Risposte alle Ulteriori Osservazioni Pervenute in Sede di Valutazione di Impatto Ambientale ai sensi dell'art. 24 del D. Lgs.152/2006

Deposito GNL nel Porto di Napoli

Pag.
LISTA DELLE FIGURE	3
ABBREVIAZIONI E ACRONIMI	4
1 INTRODUZIONE	5
1.1 ITER AUTORIZZATIVO	5
1.2 PARERE ADSP PERVENUTO	6
2 ASPETTI PROGRAMMATICI	7
2.1 DPSS - ASSETTO FUNZIONALE	7
2.1.1 Compatibilità del Deposito GNL con gli strumenti di pianificazione vigenti in fase di istanza	8
2.1.2 Alternative localizzative	9
2.2 DPSS – SUPERAMENTO DELL'INCOMPATIBILITÀ	10
3 ASPETTI AMBIENTALI	11
3.1 RIDUZIONE DELLE EMISSIONI DI GAS SERRA	11
3.2 ELEMENTI DEL DEASP	11
4 ASPETTI STRATEGICI	12
4.1 ZES	12
4.2 TEN-T	12
5 REFERENZE	13
SITI WEB CONSULTATI	13

Figura 1 RSM (Rapporti Standardizzati di Mortalità) – localizzazione geografica

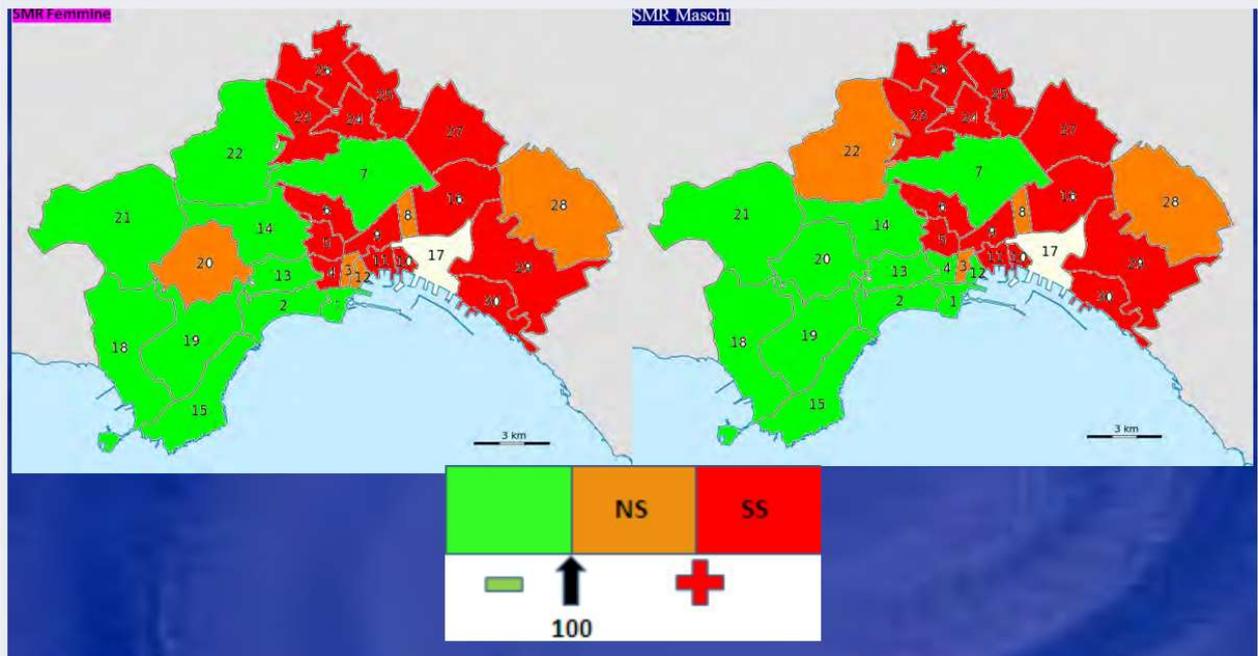
Passando dagli argomenti più generali a quelli di maggiore dettaglio, i due documenti presentano una tabella con gli RSM (Rapporti Standardizzati di Mortalità, riferimento: i tassi di decesso dell'intero comune di Napoli) di mortalità totale dei singoli quartieri

ordinati per valore crescente e separati tra maschi e femmine, ed una figura che riporta geograficamente i valori degli stessi RSM.

Giusto per meglio comprendere l’informazione presentata dagli autori sia della presentazione a Bologna che dell’articolo su EMMEDI, si segnala che sono rappresentati (sia in tabella 1 che in figura 1) in colore verde i quartieri per i quali il RSM è inferiore a 100, in colore arancione i quartieri per i quali il RSM è numericamente superiore a 100 ma non differisce da 100 in maniera statisticamente significativa, in colore rosso i quartieri per i quali il RSM è numericamente superiore a 100 e differisce da 100 in maniera statisticamente significativa. La zona bianca in figura (identificata con il numero 17) è la “Zona Industriale”.

- attraverso il percorso del Referto Epidemiologico Comunale, ma non solo, sono state reperite informazioni (non i dati originali) sulla mortalità totale per i diversi quartieri di Napoli. L’informazione però, essendo del tutto limitata alla sola mortalità totale, non risulta adeguata (se non come informazione puramente aneddótica) per condurre una valutazione dello stato di salute *ante operam* che sia conforme alle indicazioni espresse dalle Linee Guida.

Figura 2 Referto Epidemiologico Comunale (REC) Napoli – (Medicina Democratica di Napoli)

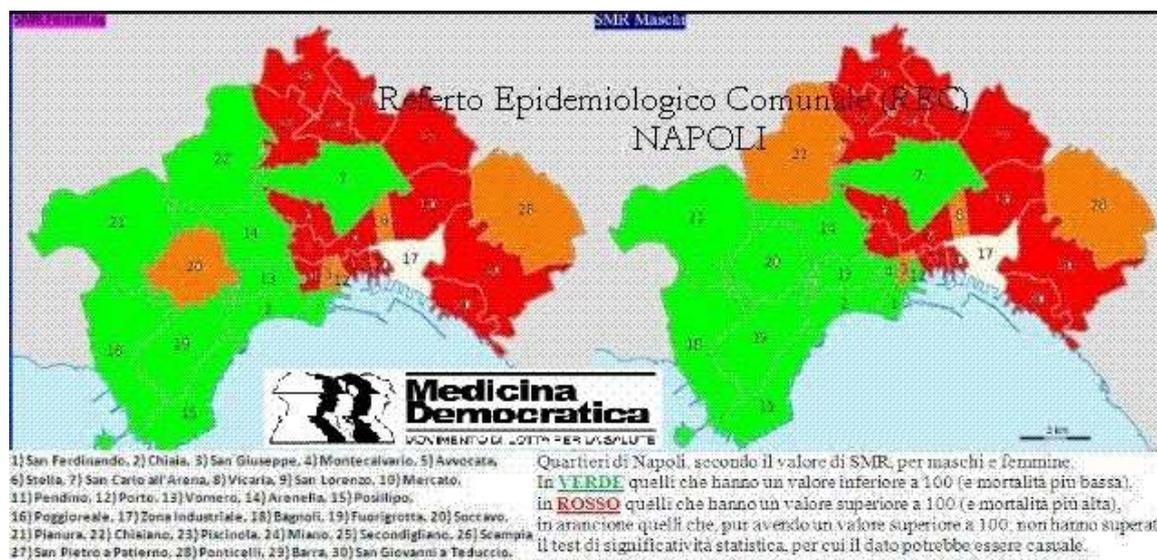
Inoltre, per continuare la ricerca di informazioni sanitarie per quartiere utili per valutare lo stato di salute *ante operam* della popolazione, è stata esplorata anche la Pagina Facebook di “Medicina Democratica di Napoli” nella quale, in alto a sinistra nella pagina è riportata la figura che segue (<https://www.facebook.com/groups/1811139522456764/?fref=ts>).

La precedente figura risulta chiaramente ripresa dai due documenti già commentati. Poiché la figura sembra un logo (o comunque una caratterizzazione) per il “Gruppo di Coordinamento Nazionale Sanità”, sono state consultate anche le pagine facebook di detto Gruppo senza riscontrare alcuna informazione aggiuntiva rispetto a quelle sopra riportate.

Figura 3 Ricettori discreti identificati ai fini dell’analisi delle simulazioni modellistiche in atmosfera (area vasta) - (Figura 4.8 documento di risposta alle integrazioni)

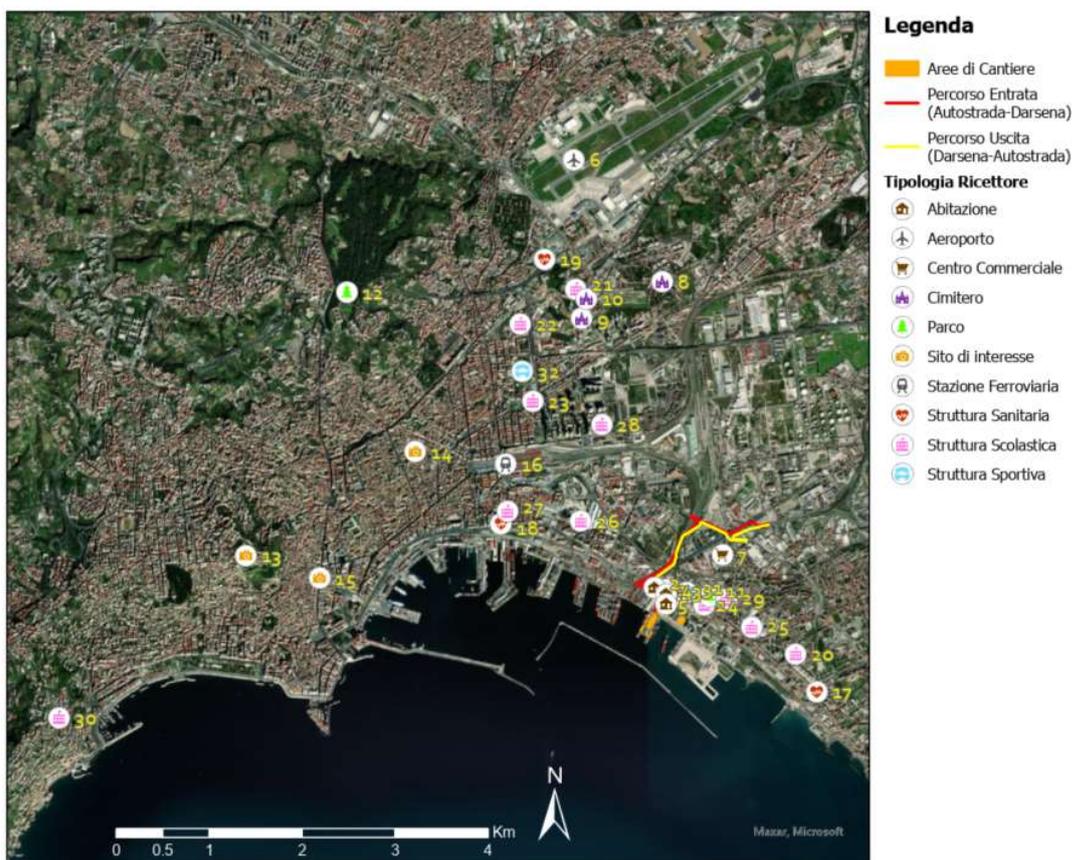
In merito all'osservazione avanzata, si ribadisce che la fig. 11.1 *“99.8 Percentile delle Concentrazioni Orarie di NO₂ - Comuni ricadenti entro l'isolinea pari a 6 µg/m³”* (paragrafo 11.2.2) della relazione delle Proponenti in risposta alla richiesta integrazioni avanzata dal MiTE (Doc. No. P0020206-1-H3 Rev. 0 - Maggio 2022), è stata inserita, come ampiamente dettagliato nel suddetto documento, al fine di individuare le aree sensibili su cui incentrare le analisi richieste relative all'approfondimento alle simulazioni già eseguite in relazione alla fase di esercizio (mediante applicazione del modello CALPUFF già evidenziate al precedente punto 8) dettagliate nel paragrafo 5.7.3.2.5 dello SIA e trattate al paragrafo 4.2.4 (Punto 3d) del documento di risposta alle integrazioni, quali:

La valutazione sui ricettori discreti in fase di esercizio è rintracciabile nella sezione 4.2.4 (Punto 3d) del documento di risposta e nelle relative Figure 4-5, 4-6 e 4.7 allegate, quali, in particolare:

Dall'analisi delle suddette figure allegate si evince chiaramente come una parte rilevante dei ricettori presi in esame ricada nell'area citata che è stata pertanto oggetto di analisi contrariamente a quanto osservato.

Inoltre, si rimarca, così come ampiamente illustrato nel documento, che in corrispondenza dei ricettori analizzati non si evidenziano superamenti imputabili all'esercizio dell'iniziativa. Infatti, le suddette mappe delle ricadute al suolo in fase di esercizio in allegato estese all'intero dominio di calcolo e con l'ubicazione dei ricettori, nonché le tabelle di confronto delle ricadute con i valori di fondo delle centraline di qualità dell'aria (Tabella 4.24, Tabella 4.25 e Tabella 4.26 del documento di risposta), permettono di ritenere che gli incrementi stimati legati all'esercizio del progetto risultino sempre di lieve entità, se non addirittura trascurabili.

B. Visibilità del Serbatoio e impatti sulle attività del Porto

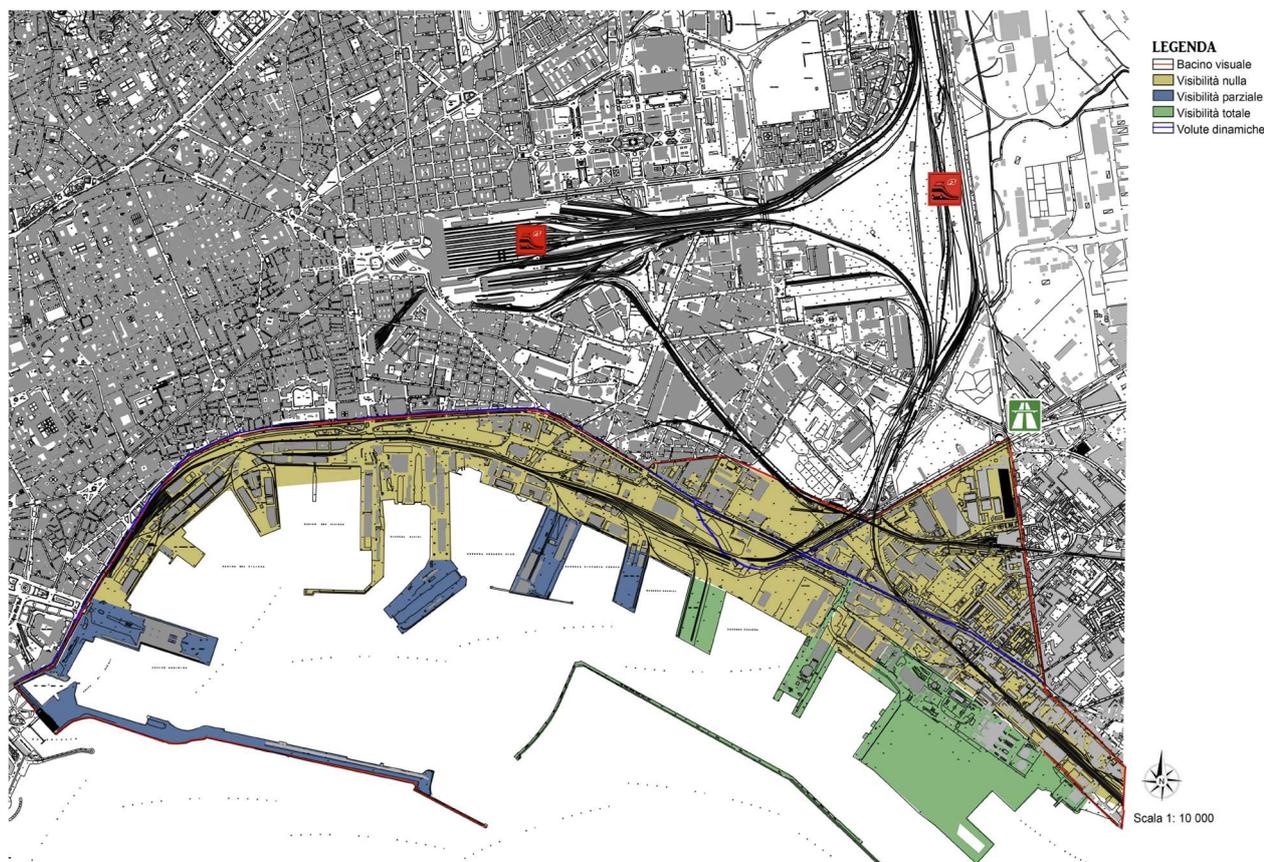
L’Associazione ritiene che l’ormeggio della nave metaniera all’approdo 65 causerebbe problematiche di congestione del traffico già presente sulla Darsena e un “violento impatto paesaggistico” non catturato dai fotoinserimenti. L’Associazione ritiene inoltre che l’impatto visivo del serbatoio sia inaccettabile e riporta uno stralcio del parere del MIC (Direzione Generale Archeologia, Belle Arti e Paesaggio 21/07/2021/0025080) rispetto alla visibilità dal mare. Si aggiunge poi che l’impatto è prevedibile anche dalle “Via Ponte dei Granili, Via Ponte dei Francesi, Via Pazzino, dal lato che affaccia verso il Ponte dei Francesi”. L’Associazione ritiene che l’«Area Parcheggio» provocherà un impatto che non è stato evidenziato sia nella relazione sia nei fotoinserimenti tenuto conto che detta area è collocata a circa 60 metri dal Forte di Vigliena e altrettanti dalla ex Cirio, nonché creerebbe interferenza con le attività culturali del Teatro San Carlo. Si precisa che entrambi i siti sono sottoposti a tutela dal Codice dei Beni Culturali”

E' stata delimitata la zona di influenza visiva del progetto, determinando l'ampiezza del bacino visuale sulla base della collocazione paesaggistica dell'intervento e della morfologia del territorio in questione (si veda la Tavola delle intervisibilità - Bacino Visuale dell'Area di Intervento allegata alla Relazione Paesaggistica), qui sotto riportata in stralcio.

Figura 2-1: DPSS – Stralcio Tavola P.04.a_rev2 (scala 1:5.000)

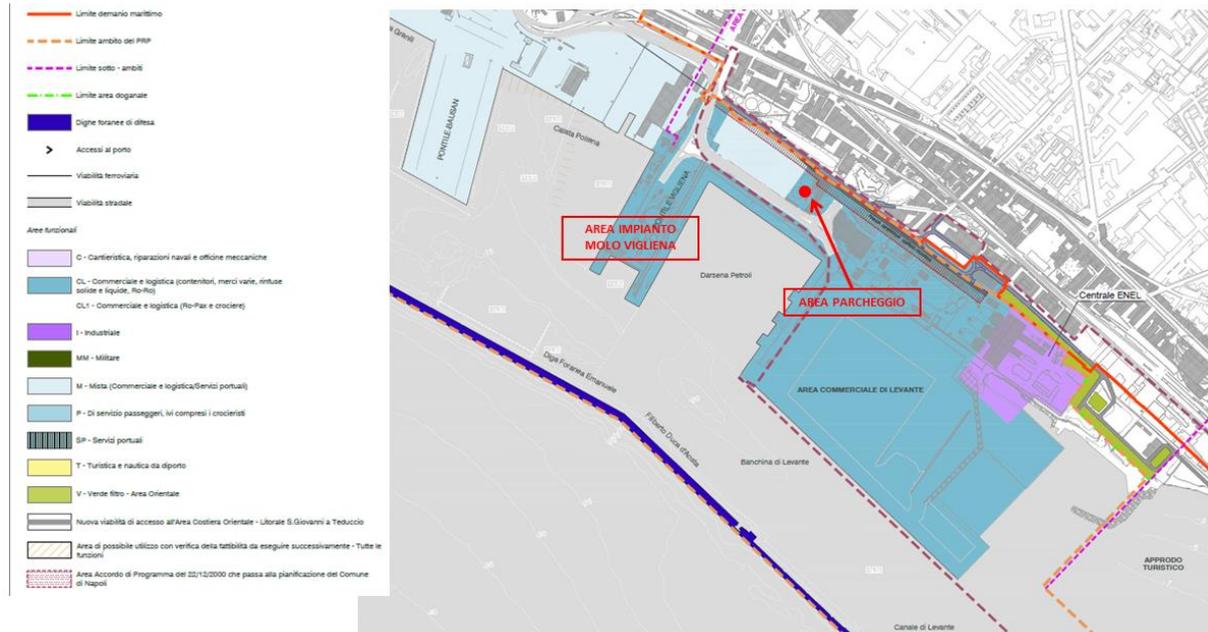
La incompatibilità localizzativa del Deposito GNL in progetto rappresentata nel parere ADSP MTC con le attuali ipotesi di programmazione e pianificazione a seguito del nuovo DPSS (adottato con Delibera del Comitato di Gestione n. 80/2021 del 26 Ottobre 2021 ed approvato dal MiTE nella conferenza nazionale di coordinamento delle Autorità di Sistema Portuale del 12 Aprile 2022) fa riferimento alla seguente documentazione tecnica di Piano:

- ✓ Relazione Illustrativa (paragrafo 6.1.4. Assetto funzionale), che a pag. 190 riporta, in particolare, quanto segue:
 - Alla funzione “CL – Commerciale e logistica (contenitori, merci varie, rinfuse solide e liquide, Ro –Ro)” saranno destinati il Quartiere del Porto, in corrispondenza della testata del Molo Pisacane e della Calata Villa del Popolo, e l’Area Orientale del porto di Napoli. Nel Quartiere del Porto la funzione commerciale e logistica (CL 1) si affiancherà, come oggi, alla funzione di servizio passeggeri (Ro-Pax e crociere). Fintanto, poi, che non saranno dismessi i depositi costieri a Napoli Orientale, nell’Area Orientale, la Darsena Petroli sarà destinata al traffico delle rinfuse liquide e la Darsena Levante, trasformata, al traffico commerciale contenitori. **Presso la Darsena Petroli e presso il Quartiere del Porto, dunque, saranno ammesse soltanto la manutenzione ordinaria e straordinaria delle opere esistenti. In un futuro più remoto, successivamente alla dismissione dei depositi costieri di Napoli Orientale, la Darsena Petroli,**

Figura 2.2: Masterplan Porto di Napoli POT 2017-2019 - Assetto degli Spazi Portuali Linee di Indirizzo al 2030 (Tavola MP.02)

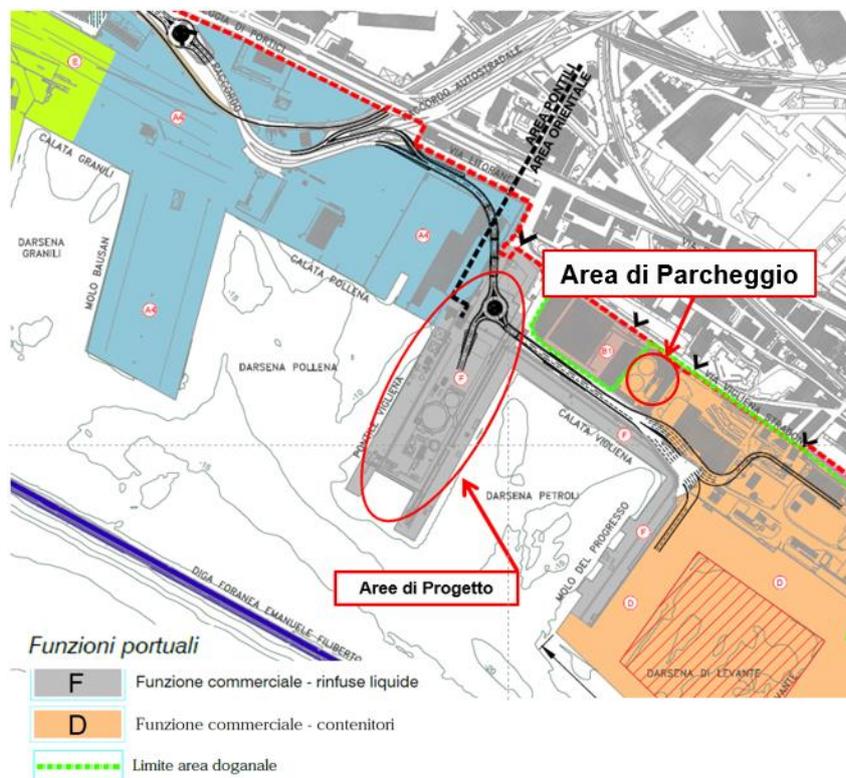
La coerenza con il Masterplan del Porto di Napoli - POT 2017-2019 e successivo POT 2020-2022 è stato evidenziato nella documentazione tecnica presentata dai Proponenti, in particolare:

- dalla figura su riportata si evince che la Funzione commerciale F comprende il molo Vigliena, la calata Vigliena ed il molo del Progresso,
 - da quanto sopra emerge, pertanto, che nell'ambito del Masterplan Porto di Napoli (POT 2017-2019) il Comitato di gestione dell'ADSP **abbia previsto ed espressamente approvato la realizzazione di un deposito GNL nel Molo Vigliena;**

- nel POT 2020 – 2022, al paragrafo 5.5.5 "Linee di indirizzo per una gestione, in ambito portuale, delle aree demaniali marittime coerente con le ipotesi programmatiche" (pag. 54), viene fornita la descrizione della funzione F (Funzione rinfuse liquide) *"Tale funzione racchiude tutte le attività connesse alla movimentazione di prodotti liquidi e gassosi infiammabili. La planimetria descrittiva dell'evoluzione del porto dei prossimi anni non prevede ipotesi evolutive relativamente a tale funzione. In tali aree è prevista la localizzazione di un deposito GNL"*.
